PROYECTO TÉCNICO Y ESTUDIO DE
IMPACTO AMBIENTAL PARA LA
MODIFICACIÓN SUSTANCIAL DE LA
AUTORIZACIÓN AMBIENTAL INTEGRADA
DEL VERTEDERO DE BISTIBIETA, T.M.
DE LEMOA(BIZKAIA)

DOC. 055: INFORME DE COMPATIBILIDAD URBANÍSTICA

**ASUNTO: PROYECTO TÉCNICO Y ESTUDIO DE
IMPACTO AMBIENTAL PARA LA
MODIFICACIÓN SUSTANCIAL DE LA
AUTORIZACIÓN AMBIENTAL INTEGRADA DEL
VERTEDERO DE BISTIBIETA DE LEMOA**

INFORME

Plano O-01.A Ordenación del medio físico

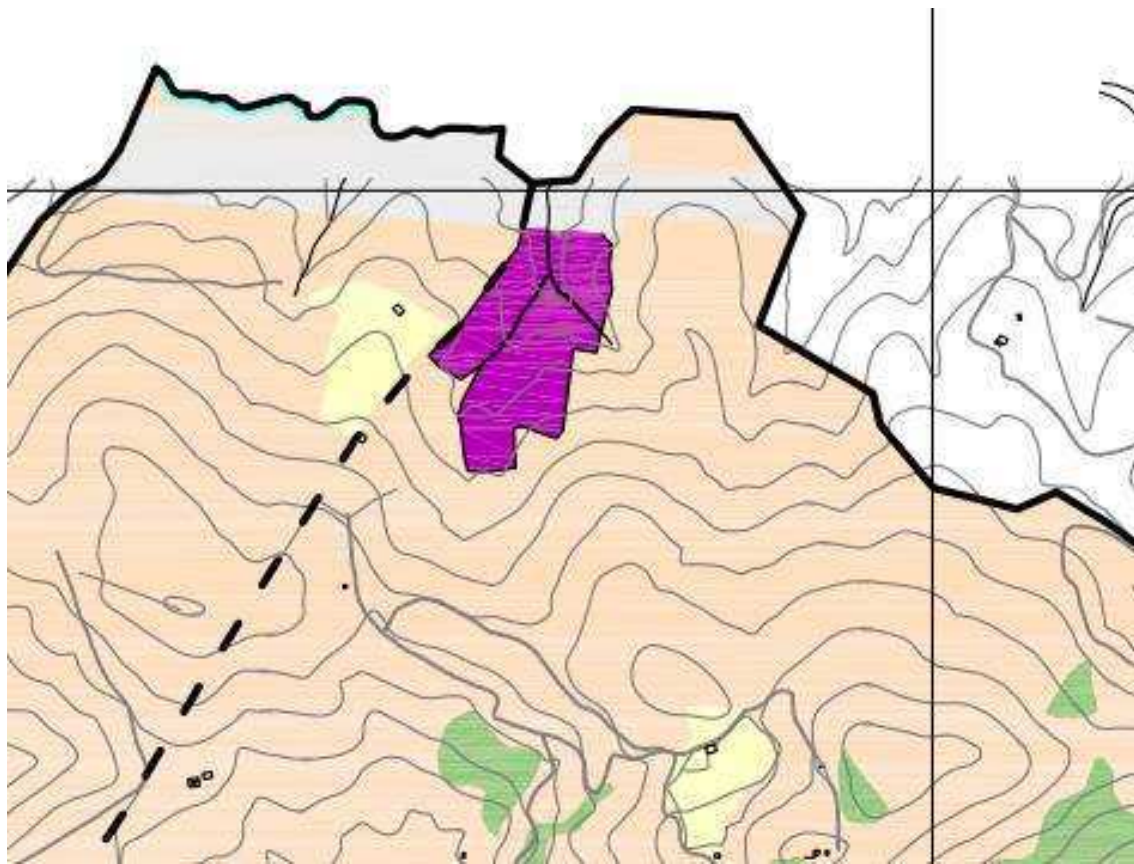
La normativa supramunicipal, PTP del Área funcional de Arratia, grafía la zona del vertedero de Bistibietta como una *Planta de valorización y tratamiento de residuos inertes y residuos no peligrosos*.

2.3.- PLANO DEL PROYECTO TÉCNICO Y ESTUDIO DE IMPACTO AMBIENTAL

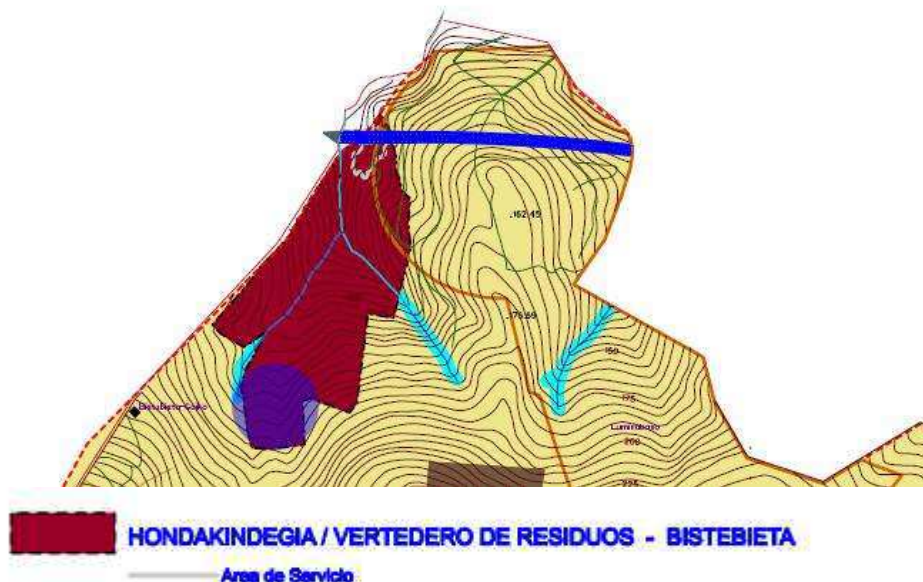
Según el plano nº2 adjunto en la documentación complementaria, la ampliación que se pretendía ejecutar se ha limitado a las líneas máximas de planeamiento. Para justificar la nueva huella de crecimiento se facilitó el plano de las N.N.S.S. de Lemoa en formato .dwg para que el equipo redactor, Lurgintza, tuviese una base grafica digital en la que adjuntar las cotas y referencias topográficas reales. (Coordenadas UTM)

El punteado negro es el límite de los suelos de planeamiento para llevar a cabo la actividad de vertedero y la línea roja la superficie en la que se pretende actuar. Dentro de la línea roja se definen las curvas de nivel resultado del movimiento de tierras y acopio de material.

La ampliación de vertedero planteada, urbanísticamente es posible, siempre que se realice dentro de la superficie que contempla la documentación gráfica de las N.N.S.S. de Lemoa, esto es, dentro de los límites trazados en el plano nº1 Estructura general del territorio, donde se permite el uso de vertedero de residuos.

Resulta necesario, por parte de FCC Ámbito, S.A, la presentación de un levantamiento topográfico de toda la superficie explotada por la actividad de vertedero a lo largo de las diferentes fases. Este plano deberá presentarse en dos formatos:

1.- Formato PDF: En el que se incluirá un listado de todas la coordenadas UTM de aquellos puntos perimetrales topografiados que limitan la actividad y su ampliación.

2.- Formato digital editable (.DWG): En este caso se deberá presentar el plano topográfico de los límites de la actividad sobre el plano digital de las actuales N.N.S.S de Lemoa facilitado desde el Ayuntamiento con anterioridad.

En el plano 1.0. Estructura general del territorio que se adjunta a continuación se indica sobre la

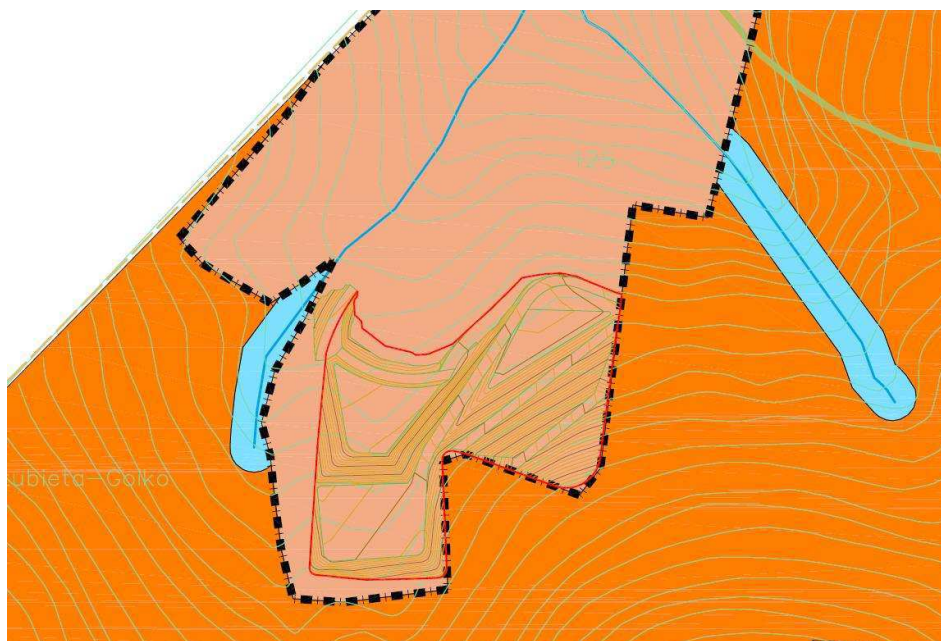
con un punto morado la zona en la que se pretende ampliar el vertedero de Bistibieta:

Tanto el PTP del Área Funcional de Arratia como la Normativa municipal en vigor,

permiten llevar a cabo el uso de vertedero dentro
de la mancha marcada en plano.
